東海第二発電所 地盤(敷地周辺及び近傍の地質・地質構造)について (コメント回答)

平成29年5月15日 日本原子力発電株式会社

コメント及び回答の骨子一覧(敷地周辺及び近傍の地質・地質構造について)

1. 涸沼周辺の小断層について(4/6)

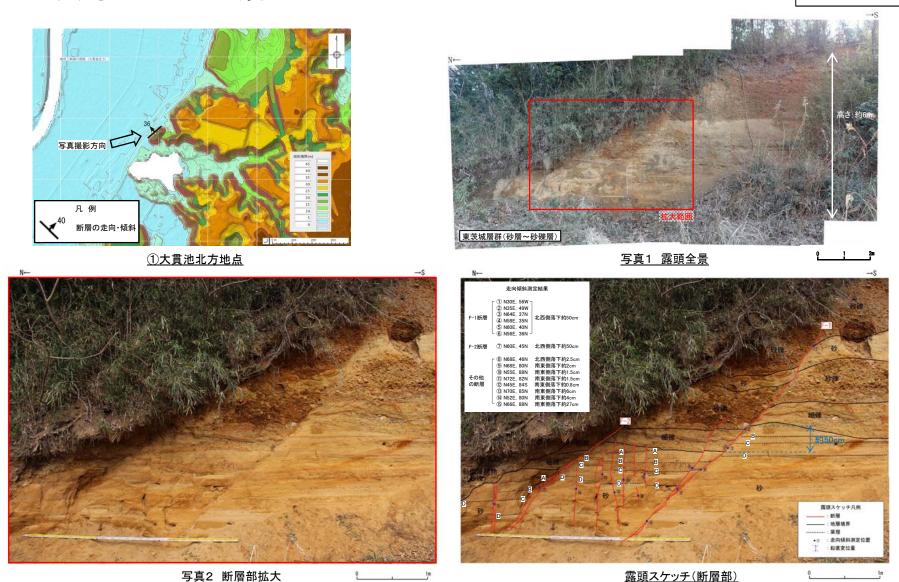
コメント	回答骨子	該当頁
1	涸沼周辺の小断層が表層滑落によるものとした根拠 として,正断層の間にある逆断層系についても追記し, 説明の充実化を図ること。 (現地調査,平成29年2月13日)	・露頭の再観察を行い、正断層の間にある逆断層系について追記した。	8頁

- ・露頭の北西端に, F-1及びF-2の断層が認められる。断層面の走向は段丘崖と同様概ねNE-SWであり, 傾斜は最上部で約56°W, 露頭下方に向かって緩くなり, 最下部で約36°Nと, 円弧状の形態を呈する。
- ・両断層とも見かけの鉛直変位量は約50cmで、北西側落下の正断層である。
- ・また,これらの断層の上盤側には,ほぼ同様な走向で主に高角度傾斜の小断層が多数認められる。これらの小断層は主に南東側落下数cmの変位を示し,幅1mm程度開口している部分もあり,上端,下端はF-1及びF-2断層を越えて連続しない。
